Název a evidenční číslo Stavby: III/2722 Semice, rekonstrukce Název stavebního objektu/provozního souboru (SO/PS): Rekonstrukce silnice III/2722 - investice kraje	Číslo SO/PS / / číslo Změny SO/PS: 101/7	Číslo ZBV: 17
---	---	-------------------------

Změnový list

Změna: doměrky

Změna: nedočerpaná položka, uliční vpust

VÝKRES Č.: 1 / 16

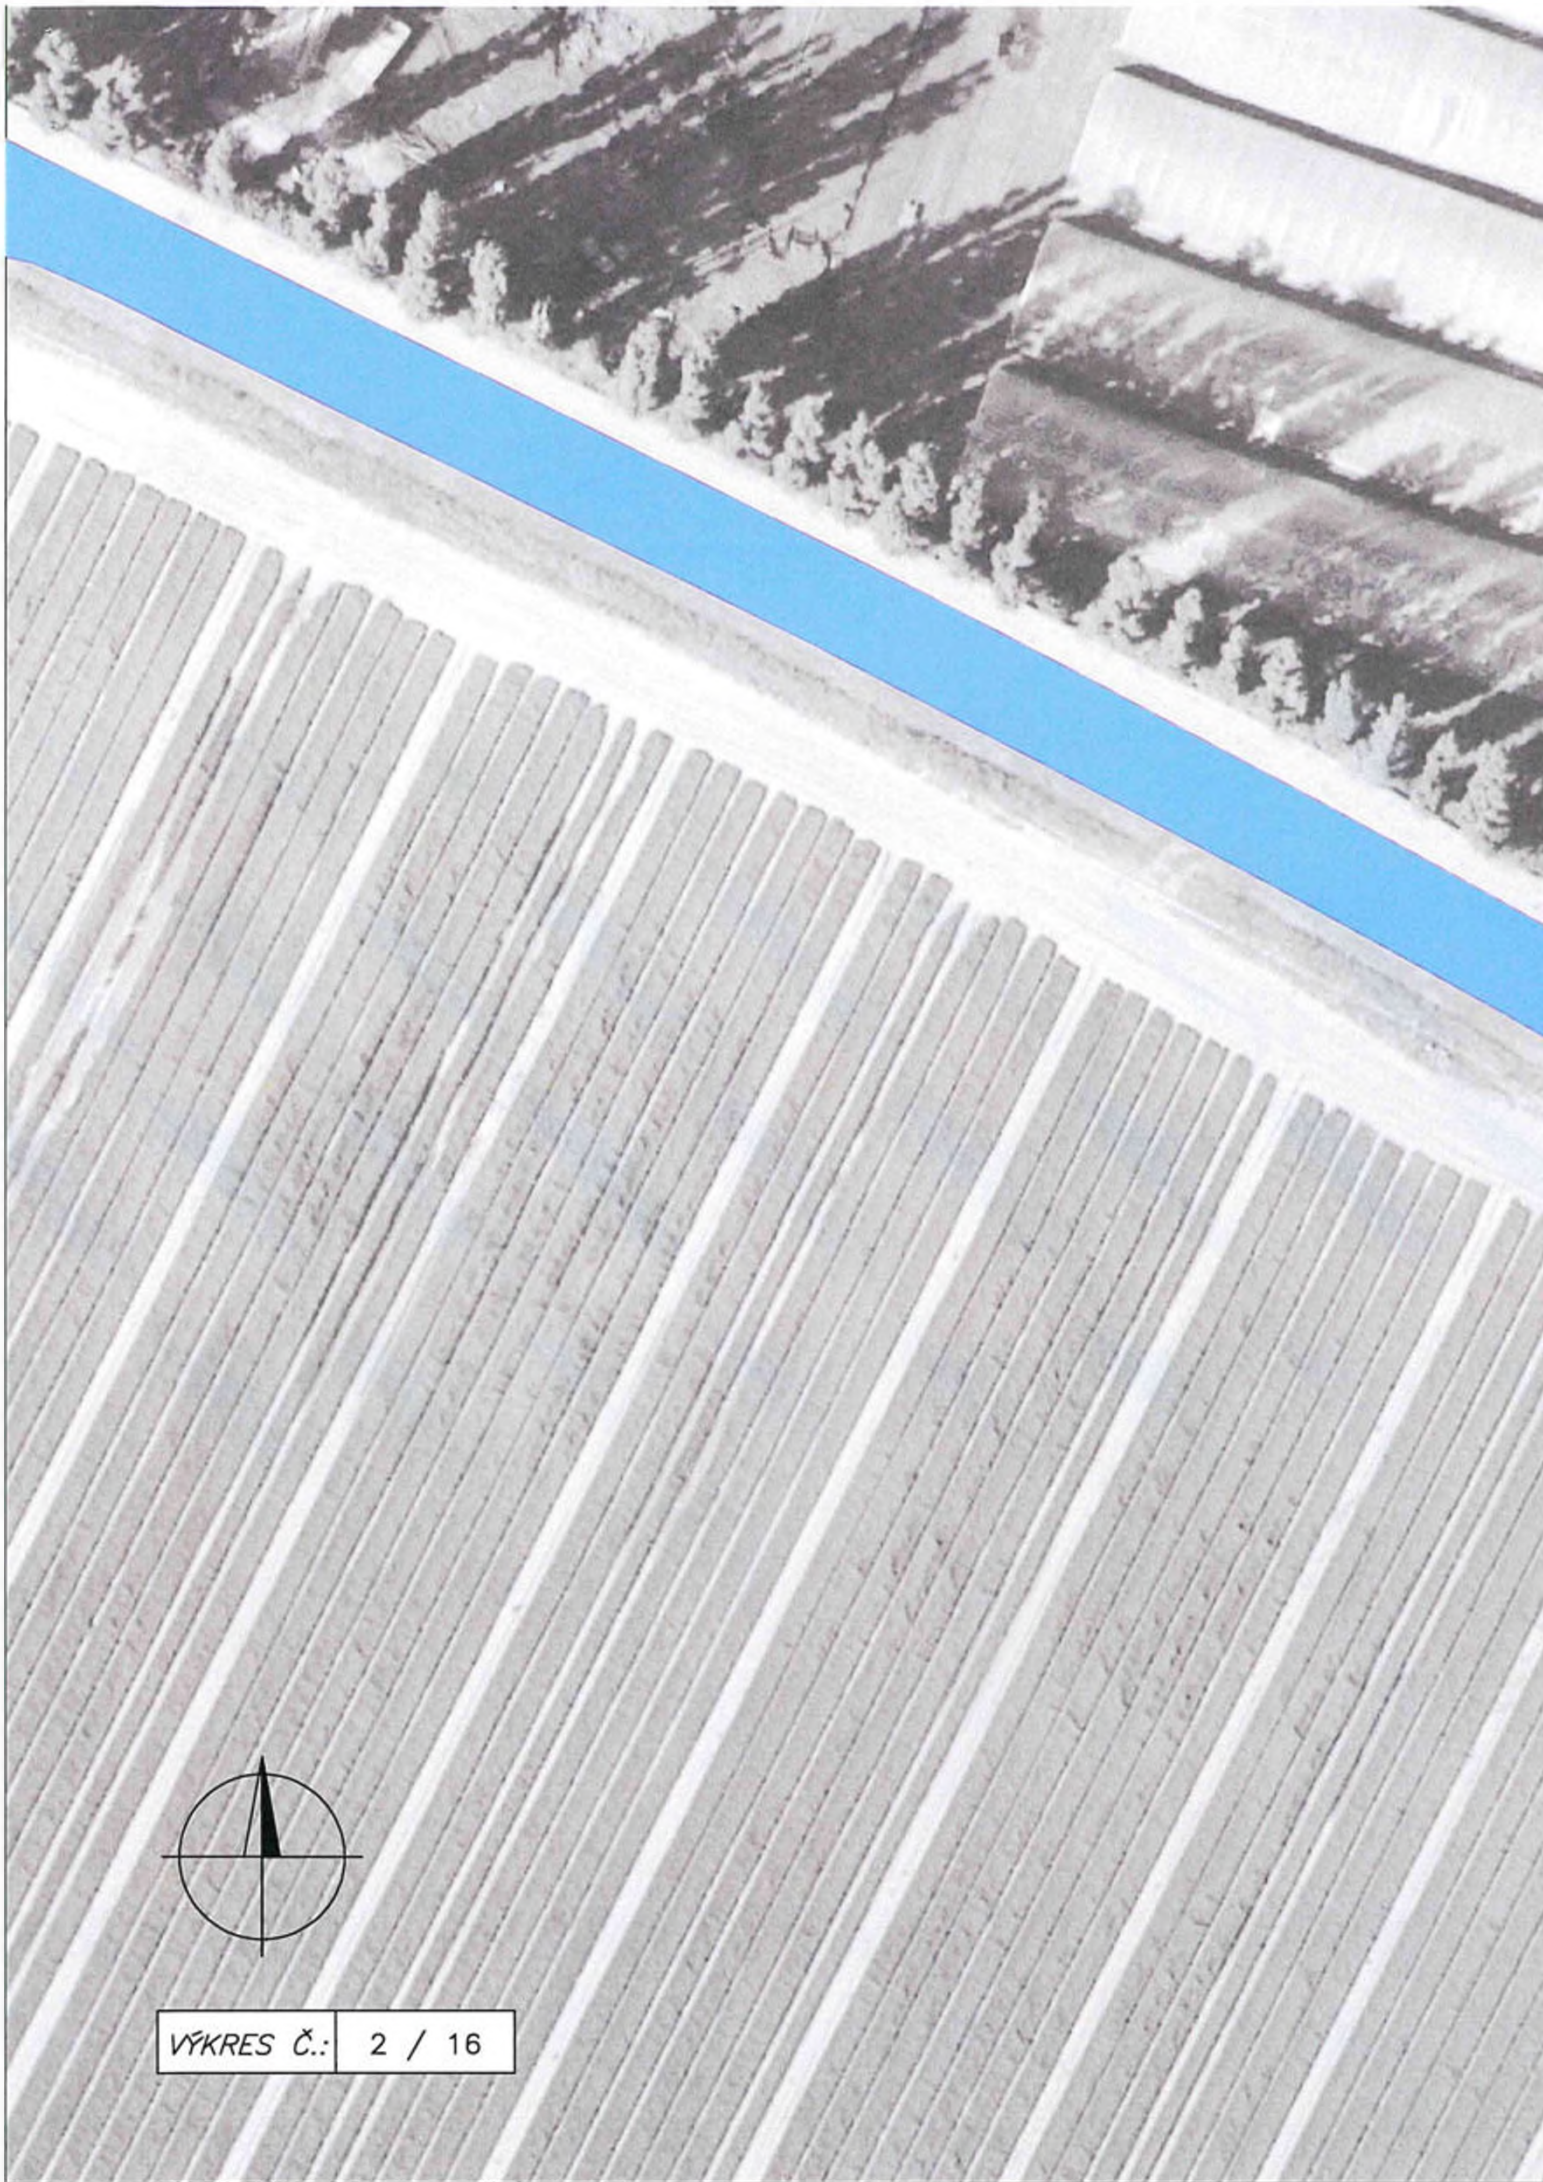
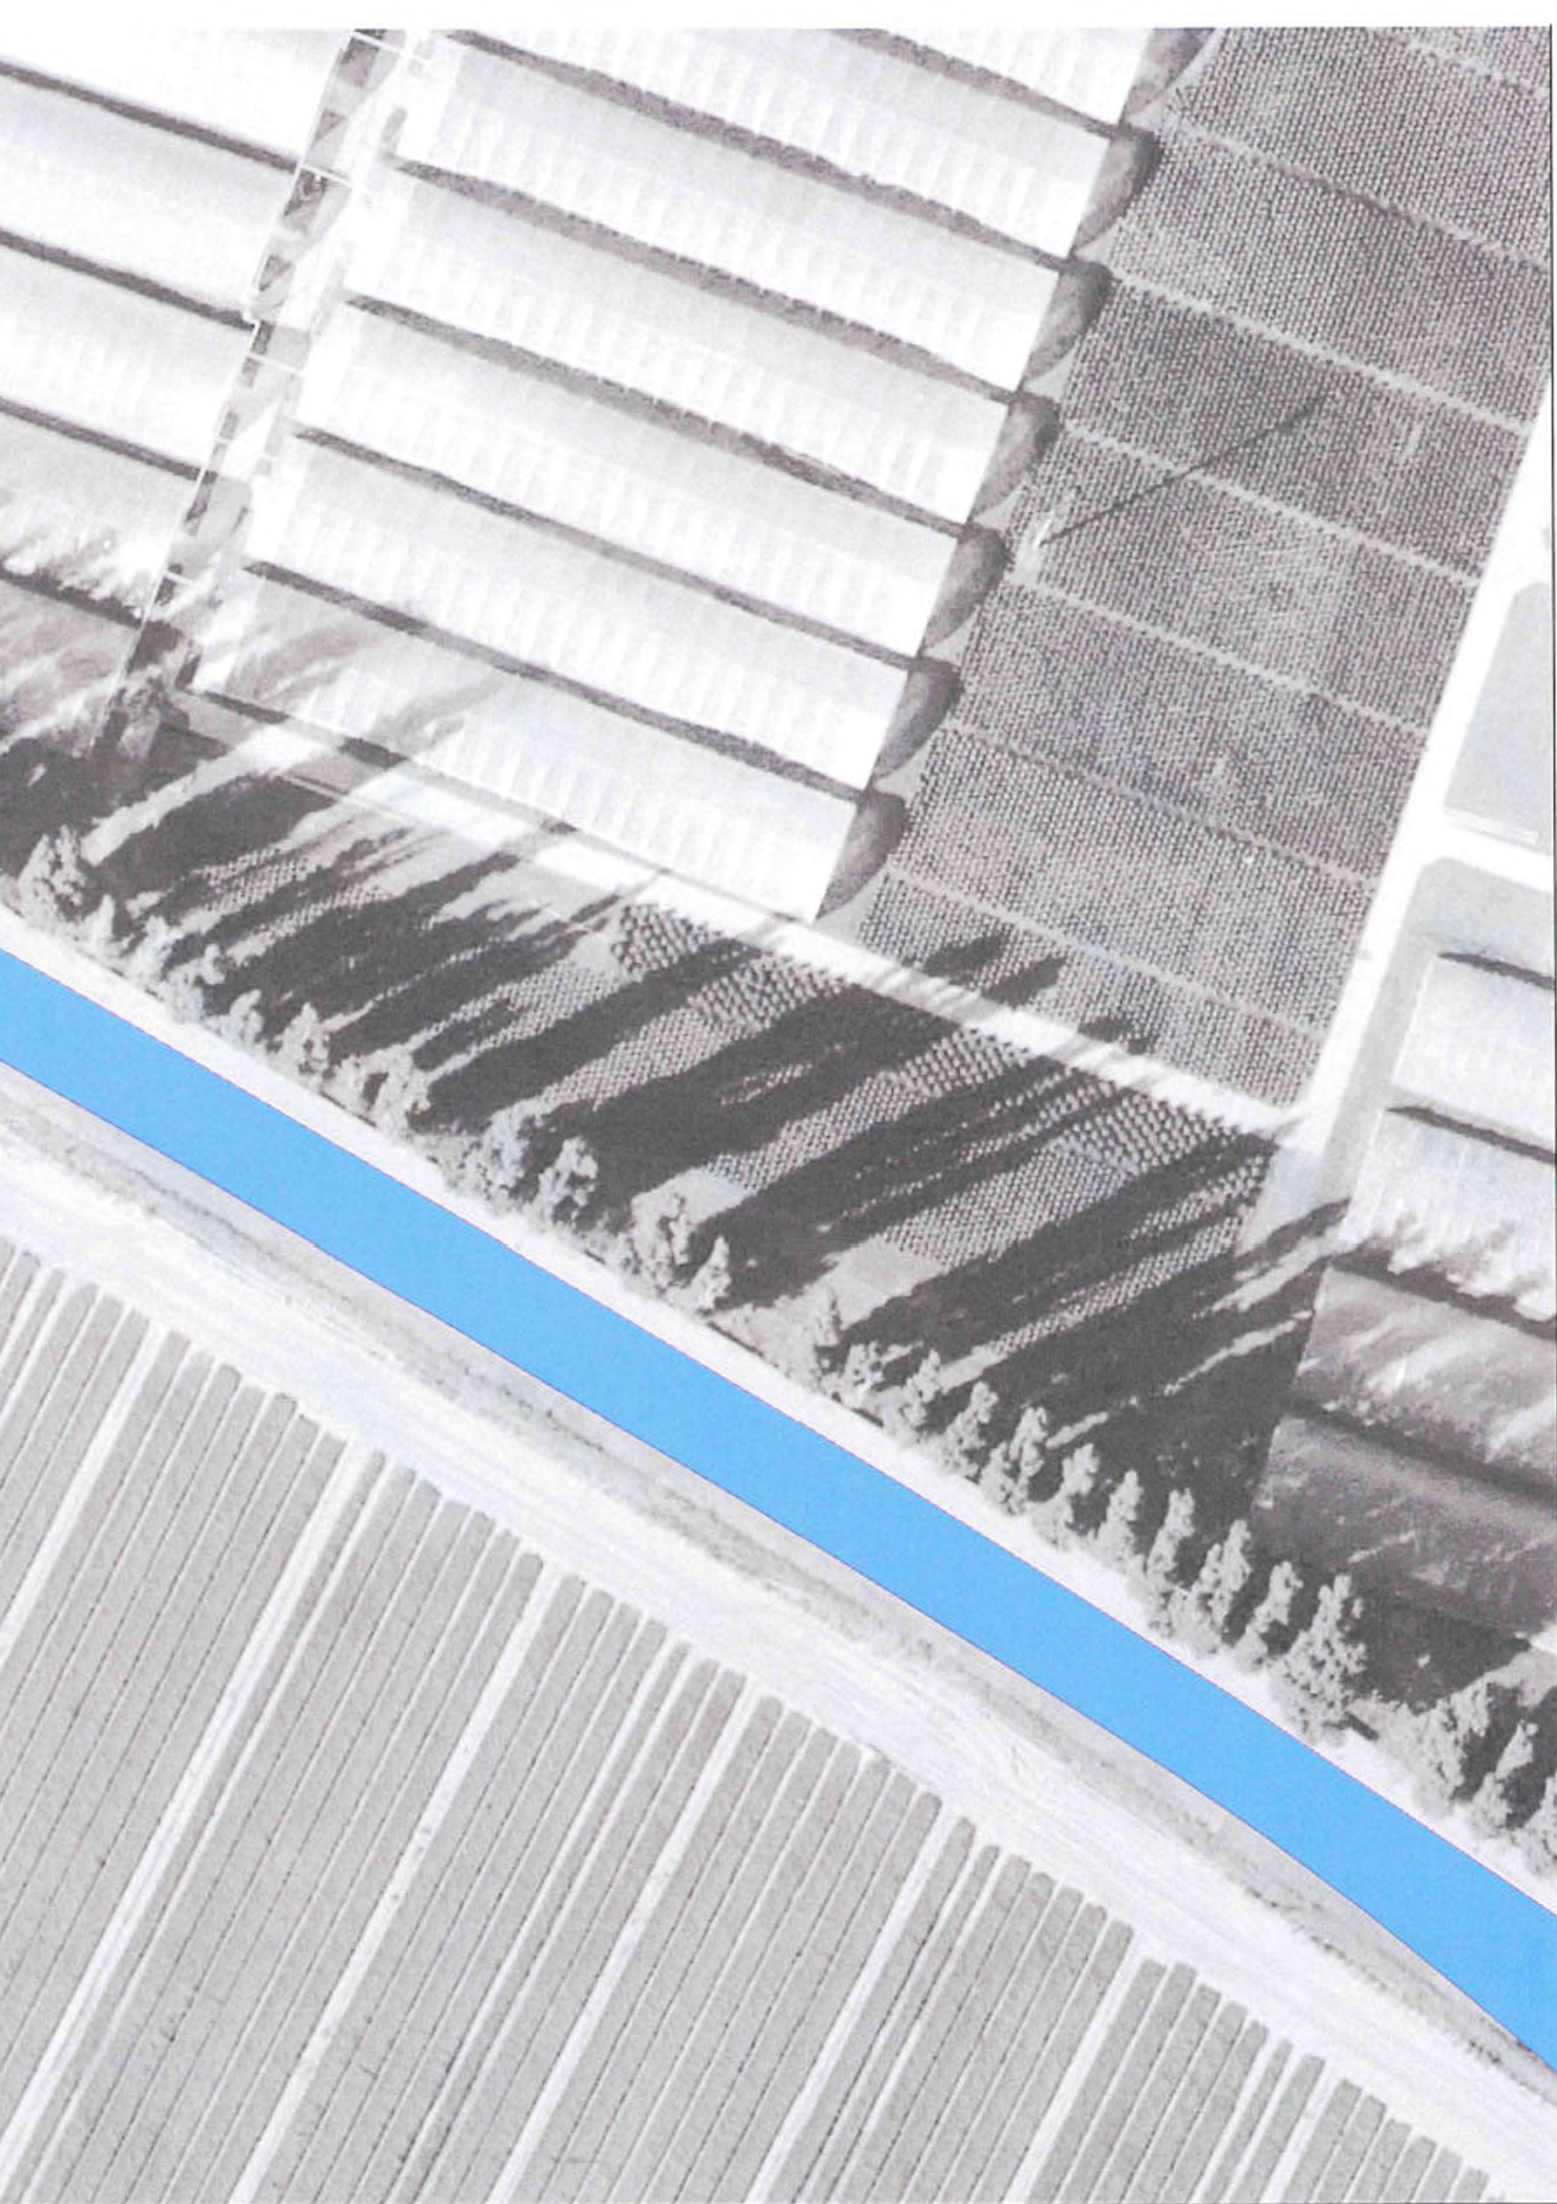
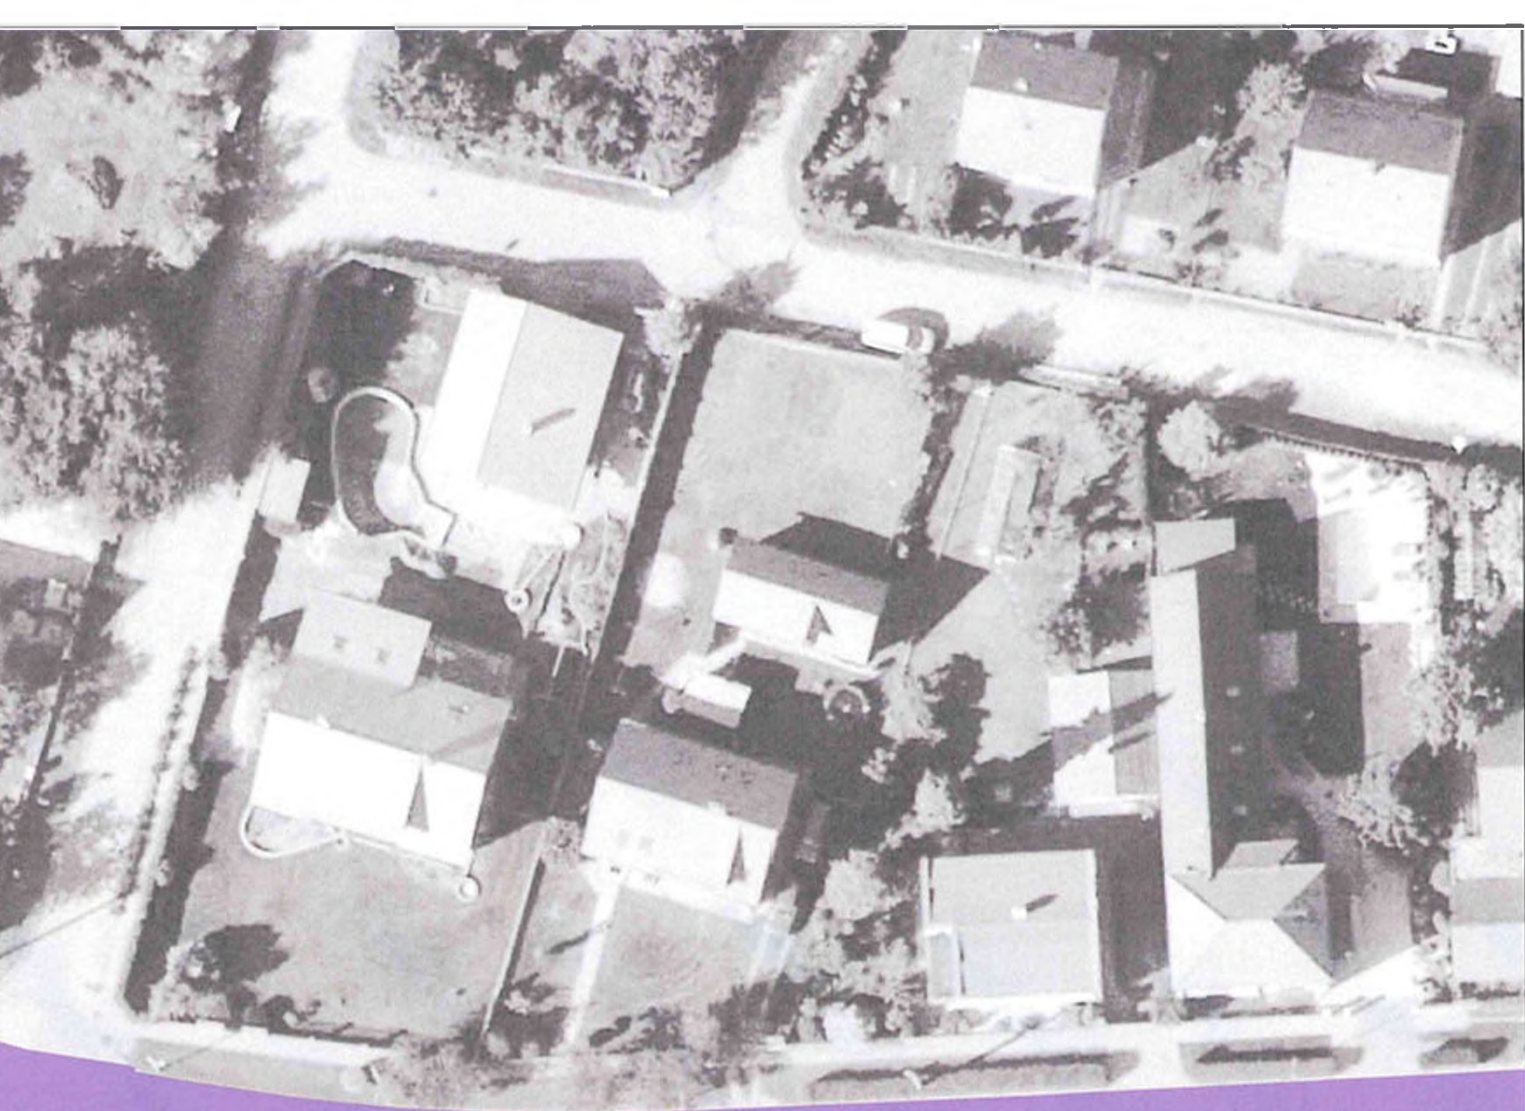
V průběhu realizace stavebního objektu došlo ke změnám výměr množství jednotlivých položek na základě skutečně provedených prací. Jedná se o tzv. doměrky na dotčených položkách, jejichž skutečné množství je doloženo geodetickým zaměřením (doklad č. 8 a 9), které je součástí dokumentace této ZBV.

Věc: Oznámení o skutečně provedených výměrách SO 101 Rekonstrukce silnice III/2722

Po provedení silničních obrubníků a kompletní pokládky asfaltových hutněných vrstev na výše uvedeném stavebním objektu bylo zjištěno, že skutečně provedené výměry asfaltových vrstev, obrubníků, přídlažby a zálivek neodpovídají výměrám uvedených v soupise prací Zadávací dokumentace. Daná nepřesnost vznikla nepřesnými podklady pro výměru povrchu vozovky silnice III/2722 v místě sjezdů, křižovatek a napojení na stávající komunikace.

Celková plocha ACO u vozovky s plnou konstrukcí = 7 715 m²

Celková plocha ACO u vozovky s recyklací za studena = 13 290 m²
